Documento de Aclaraciones # 2

IAL-01-2019

Construcción del Centro de Recursos múltiples y aprendizaje (CEREMA) del Recinto Eugenio Maria de Hostos en Santo Domingo"

25 de Febrero 2019

Imagen plafón acústico para techo auditorio

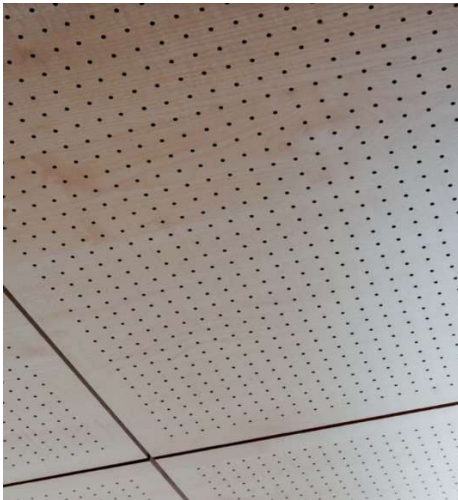
Pregunta #24: Para las partidas de plafones fónicos y de viruta de madera , favor especificar similitud con alguna marca o imagen de referencia, en vista de que la descripción suministrada es muy genérica.

Respuesta #24: Se sustituye el plafón viruta de madera por plafón acústico

Ver plano AR19 detalle de panel fónico.
